DODATEK Č. 3 ke Smlouvě o dílo

uzavřené podle ust. § 2586 a násl. zákona č. 89/2012 Sb., občanský zákoník, ve znění pozdějších předpisů
„Atletický koridor a školní hřiště, ZŠ O. Nedbala, České Budějovice“

Změnový list č. 4 A

Projekt: **Atletický koridor a školní hřiště, ZŠ O. Nedbala, České Budějovice**Název: **Lajnování hřiště**Předkládá: **Metrostav a.s.**Investor: **statutární město České Budějovice**

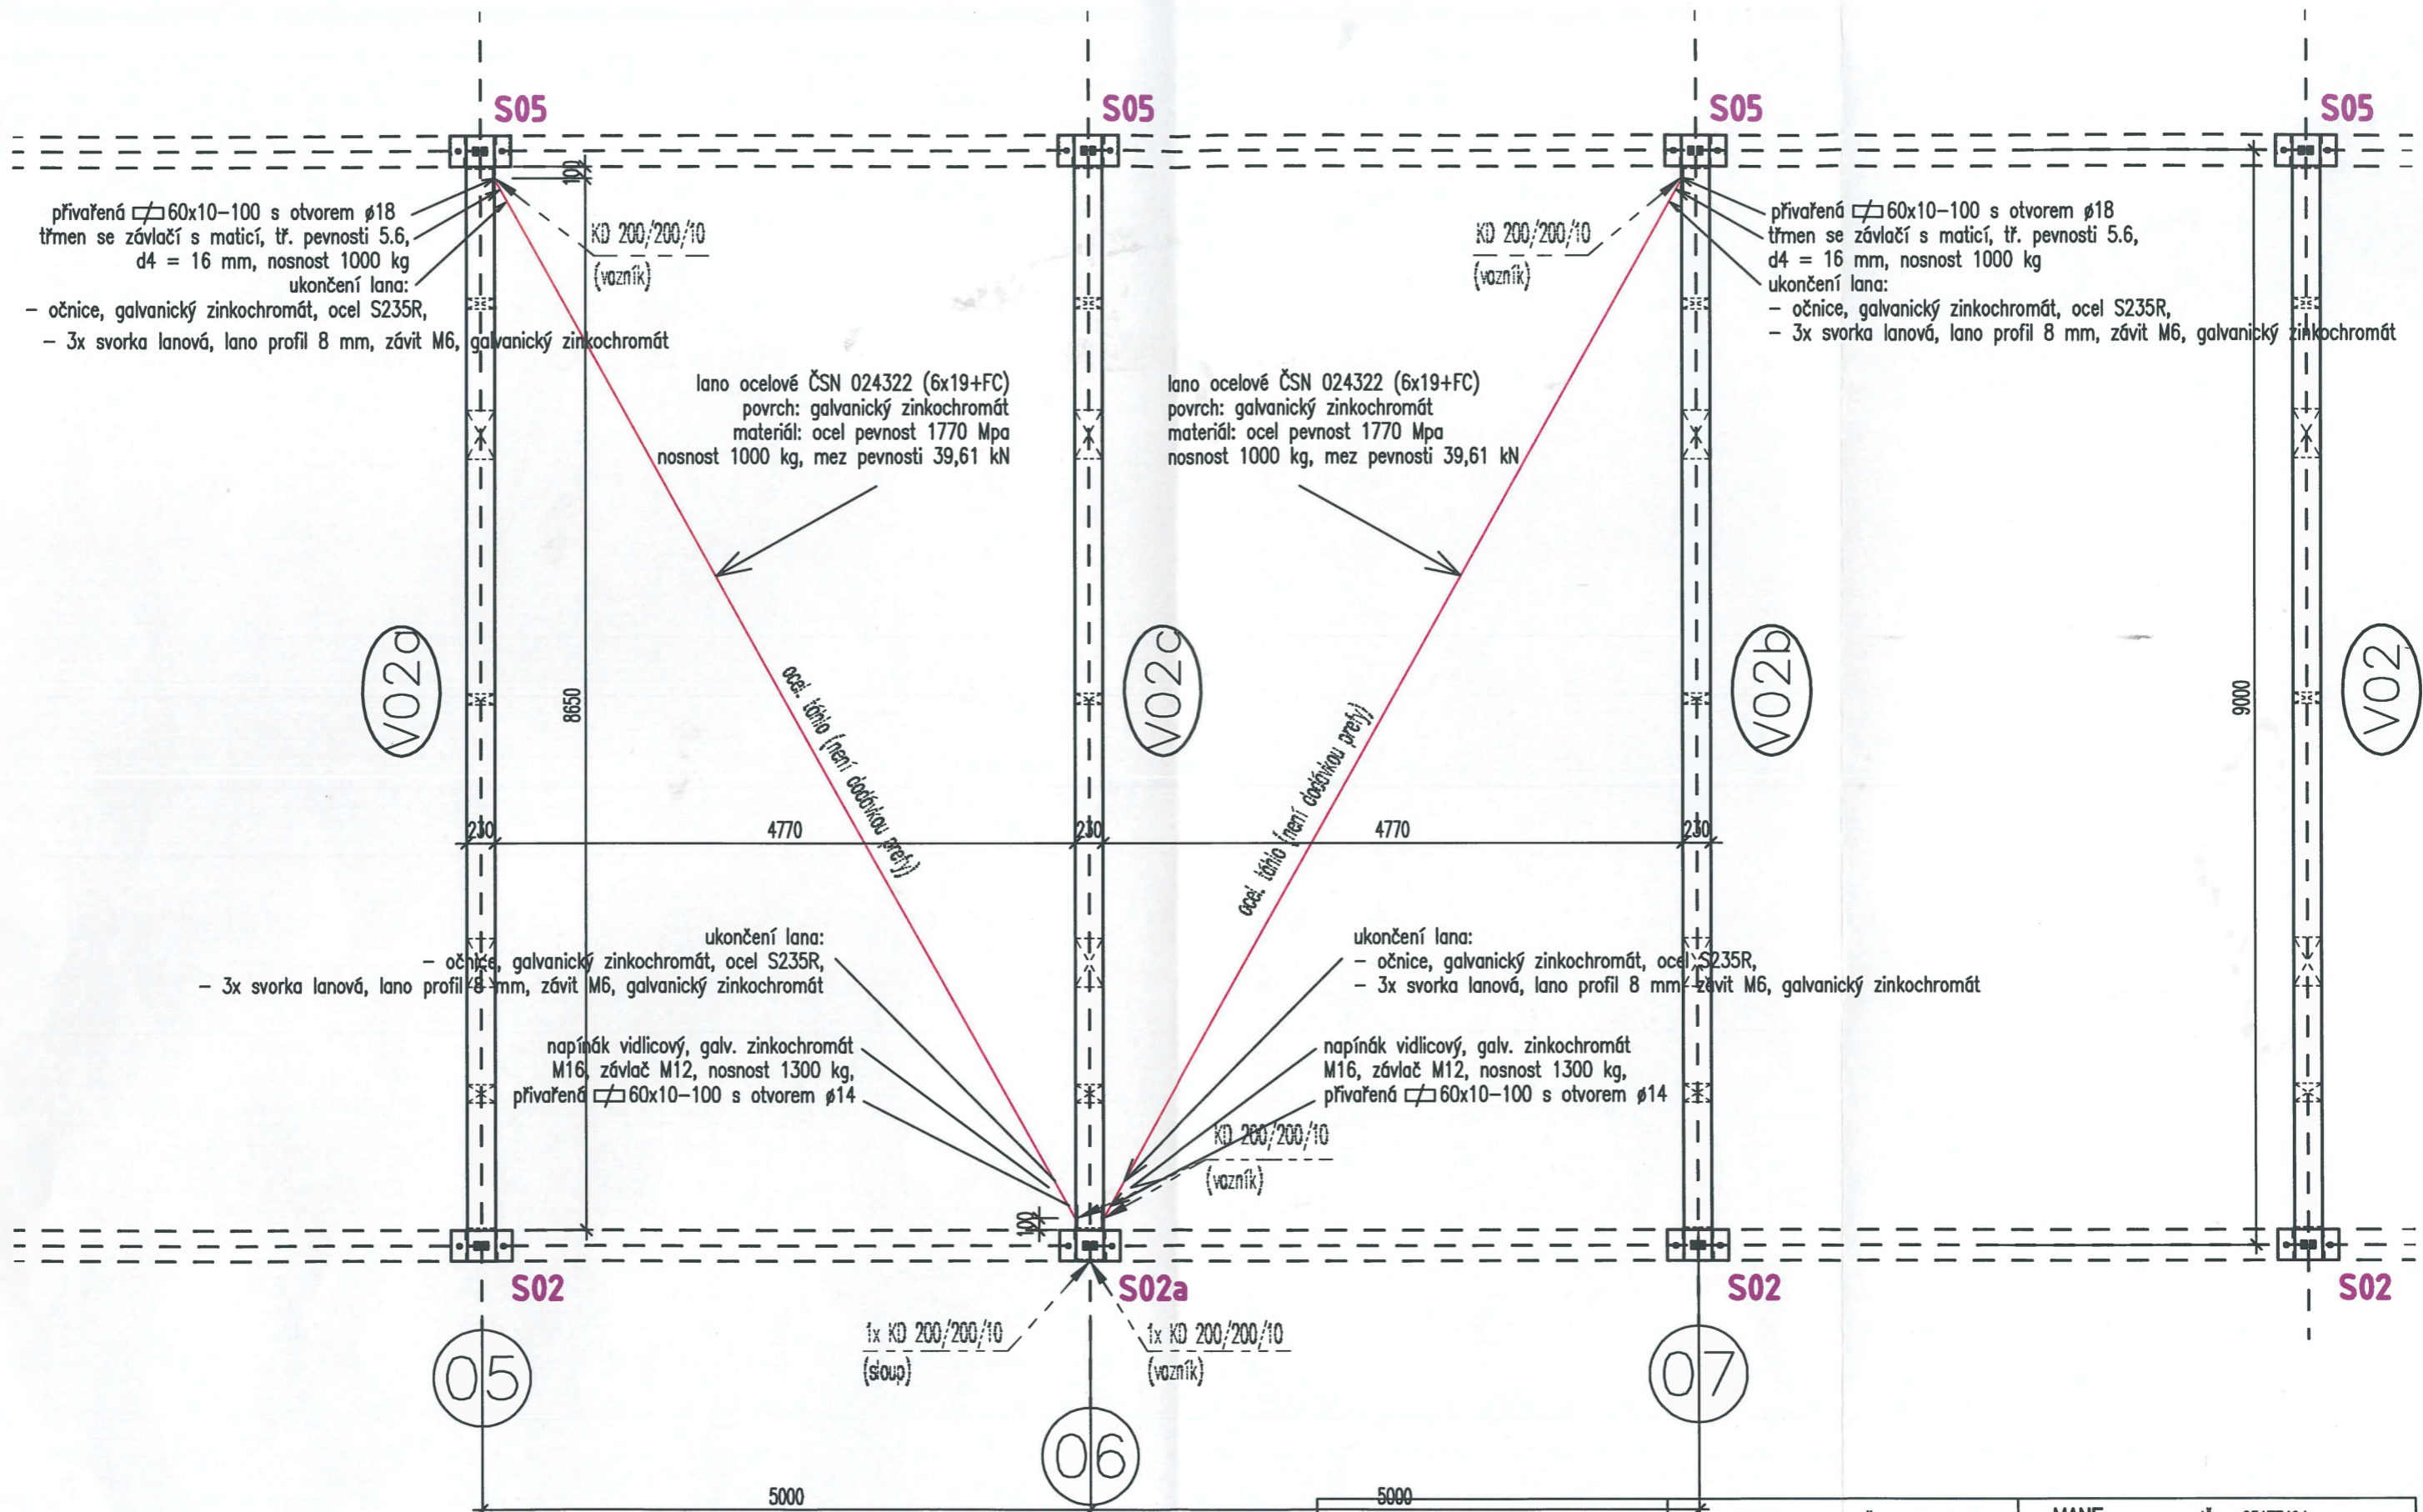
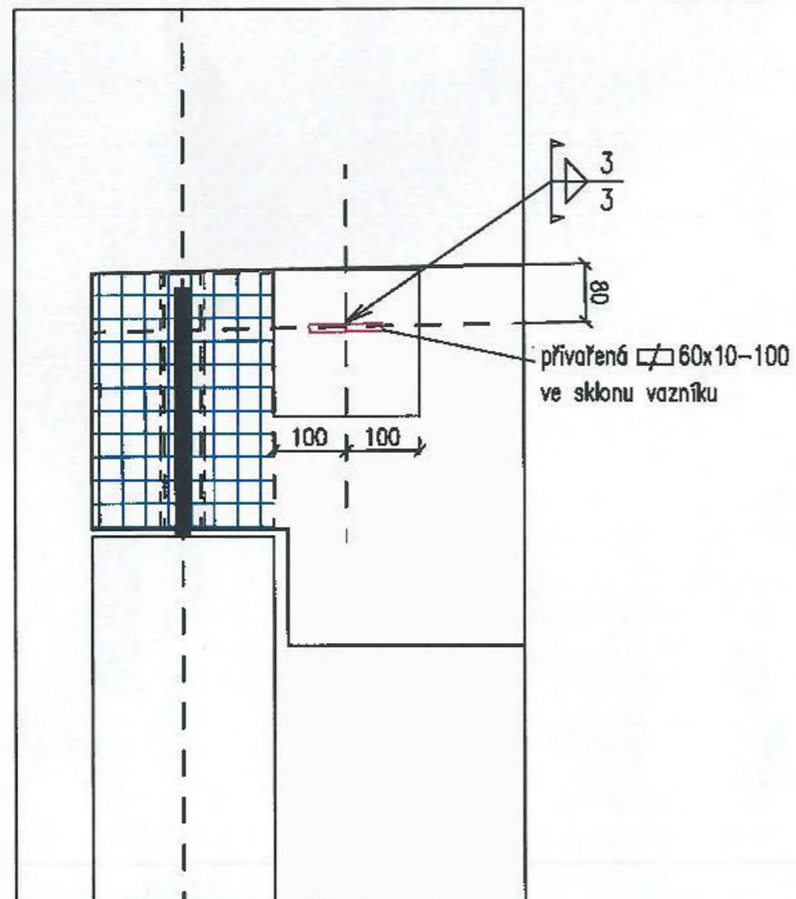
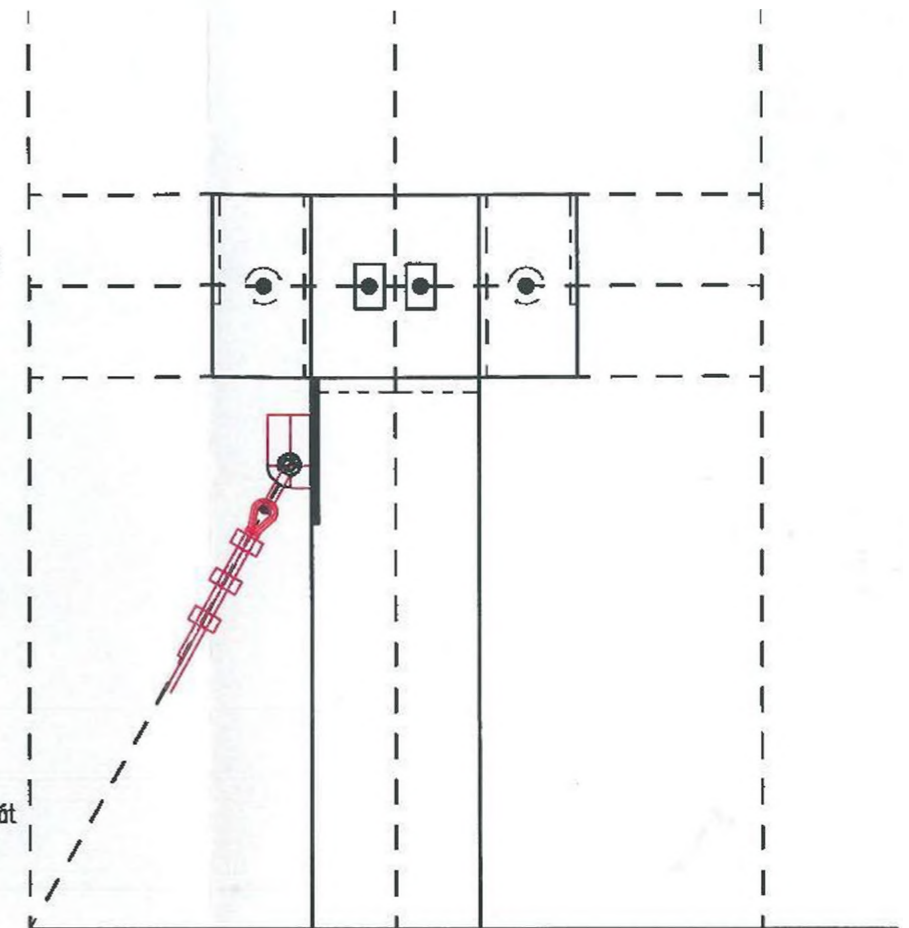
Doplnění podrobností kotvení ocelového táhla.

Ocenění dodávky a montáže táhla dle výkresů K10 a K11.

ukončení lana:
 - očnice, galvanický zinkochromát, ocel S235R,
 - 3x svorka lanová, lano profil 8 mm, závit M6, galvanický zinkochromát

napínák vidlicový, galv. zinkochromát
 M16, závlač M12, nosnost 1300 kg,
 přivařená 60x10-100 s otvorem ø14

přivařená 60x10-100 s otvorem ø18
 třmen se závlačí s maticí, tř. pevnosti 5.6,
 d4 = 16 mm, nosnost 1000 kg
 ukončení lana:
 - očnice, galvanický zinkochromát, ocel S235R,
 - 3x svorka lanová, lano profil 8 mm, závit M6, galvanický zinkochromát

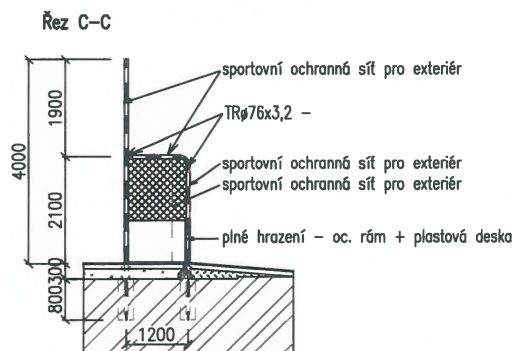
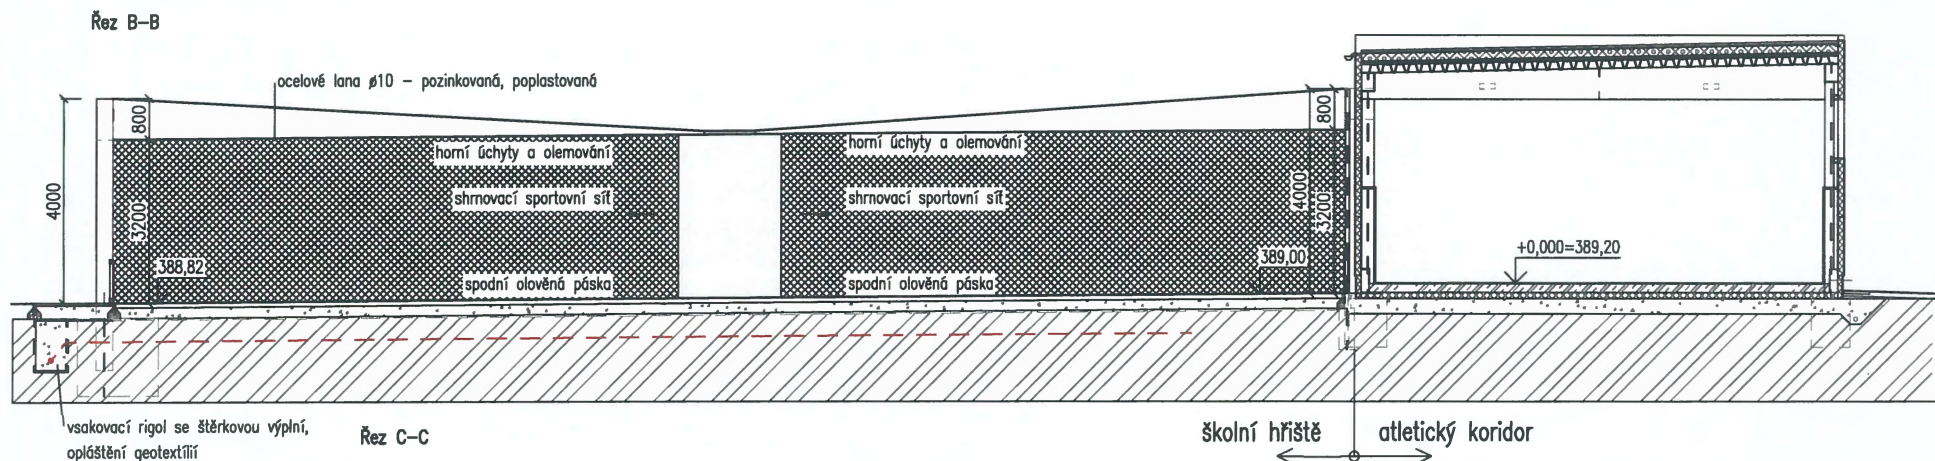
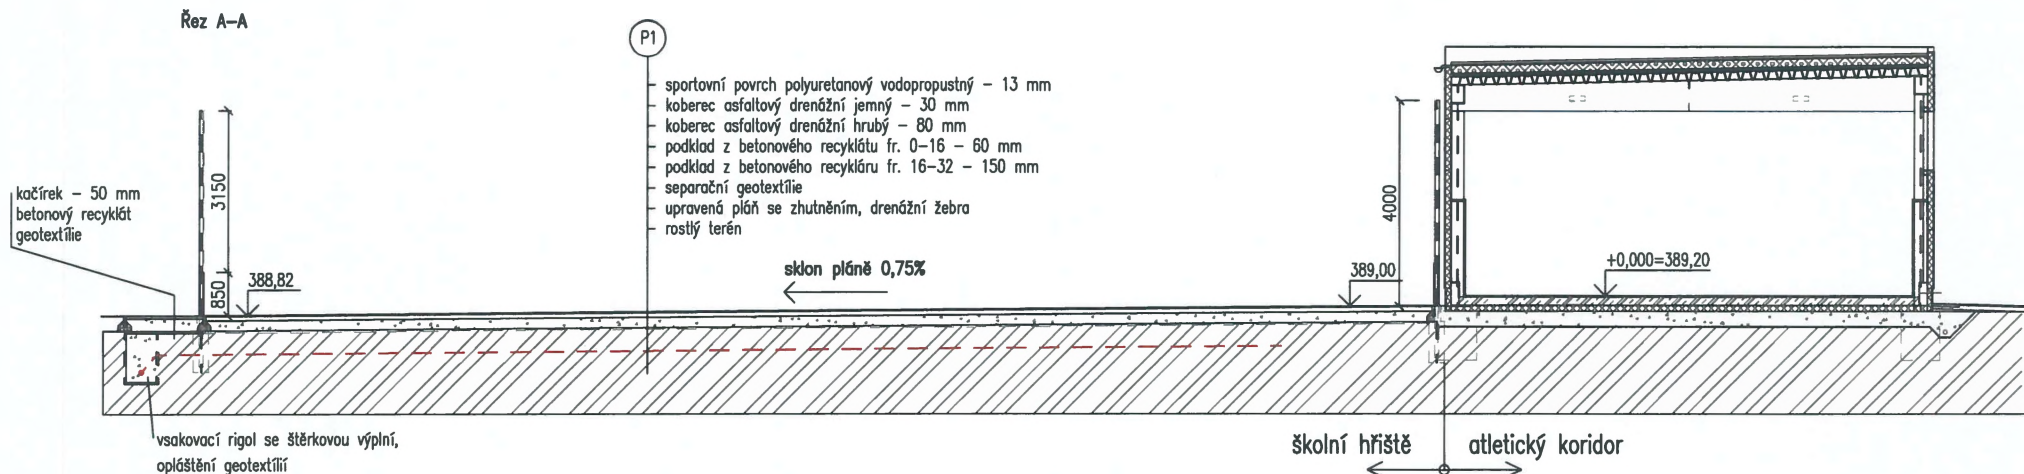
Doplnění vrstvy betonového recyklátu o mocnosti 30 mm.

Ve skladbě konstrukčních vrstev hřiště došlo k úpravě tloušťky asfaltu z 80 mm (dle výkresu č. 4) na 50 mm, což bylo zohledněno v rozpočtu. V rozpočtu není počítáno s nahrazením chybějících 30 mm betonovým recyklátem.
